志賀原子力発電所2号炉 敷地の地質・地質構造について

敷地内断層の活動性評価
(コメント回答)

2020年4月28日
北陸電力株式会社

敷地の地質・地質構造に関するコメント一覧(未回答分)

5.2.3 K-14 (1) H' -- 1.3孔 一 鈷物の同定(薄片観察(光学的性質), フィリップサイト) 一

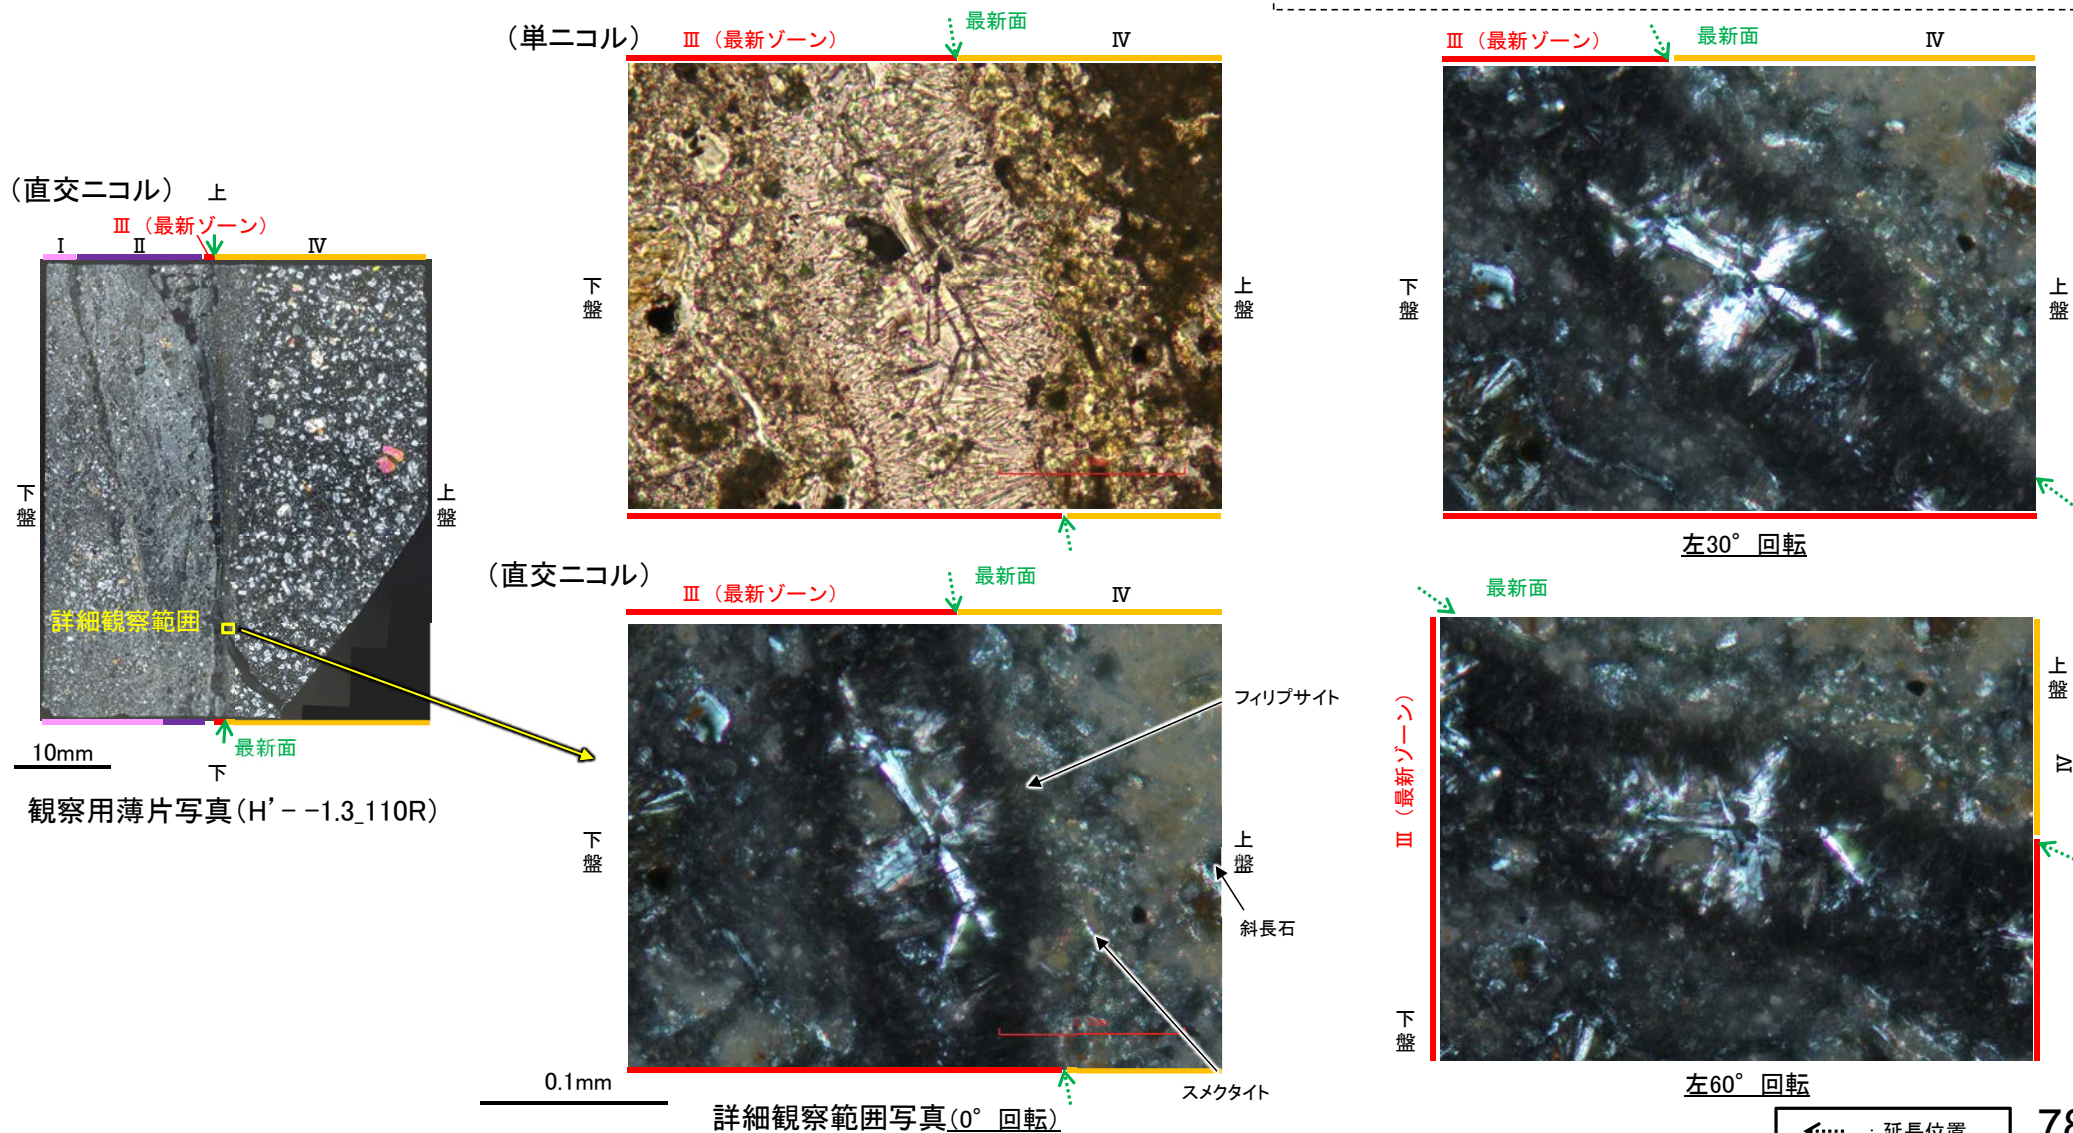
活動性評価(鈹物脈)	86	第788回	2019.10.25	断層破砕部や粘土鈹物の形成プロセスを模式図等で示すこと。	今回説明	
活動性評価(鈹物脈)	87	第788回	2019.10.25	碎屑岩脈については、形成過程も含め、検討状況について説明すること。	今回説明	
活動性評価(鈹物脈)	88	第788回	2019.10.25	顕微鏡観察においては、鈹物の消光状況を確認したことがわかる顕微鏡写真を提示すること。	今回説明	
活動性評価(S-1)	89	第788回	2019.10.25	S-1北西部の活動性評価を確実にを行うため、旧A・Bトレンチよりも海側における明確な物証も加え、評価を行うこと。	今回説明	
活動性評価(S-4)	90	第788回	2019.10.25	35m盤トレンチの堆積物は、他の箇所と比べて厚さが薄いこと等から、周辺の分布状況も示した上で、上載地層としての妥当性について説明すること。	今回説明	
活動性評価(S-4)	91	第788回	2019.10.25	35m盤トレンチで確認されたS-4に斜交する断層の評価については、上載地層との関係やS-4との交差部の状況の拡大写真等を示し、説明すること。	今回説明	
活動性評価(S-5)	92	第788回	2019.10.25	S-5の過去の調査では粘土状破砕部が認められていることから、今回取得した薄片観察結果との整合性について、調査地点の妥当性も含め、説明すること。	今回説明	
評価対象断層の選定	93	第849回	2020.3.13	K-2, K-16の分岐部については主部との離隔もあること、また、破砕部Ⅰ, Ⅱ, Ⅳについては取水路に分布するものもあることから、それぞれ個別の断層として扱い、選定手順に基づき評価対象断層とするか否かについて検討すること。		次回以降説明予定
評価対象断層の選定	94	第849回	2020.3.13	取水路に分布しないと評価している断層のうち、K-17, K-18, K-20, K-21について、調査位置が取水路位置から離隔していることによる不確かさも考慮し、これらが取水路に分布する断層か否かを判断すること。		次回以降説明予定

コメントNo.88の回答

○最新ゾーンにおける薄片観察の結果, 単ニコルで無色透明~褐灰色, 直交ニコルで灰~暗灰色を呈する変質鈷物が認められ, ステージの回転によりわずかに干渉色に変化し, 低い複屈折を示すことから, フィリップサイトの特徴的な光学的性質(低複屈折)を有することが確認できる。
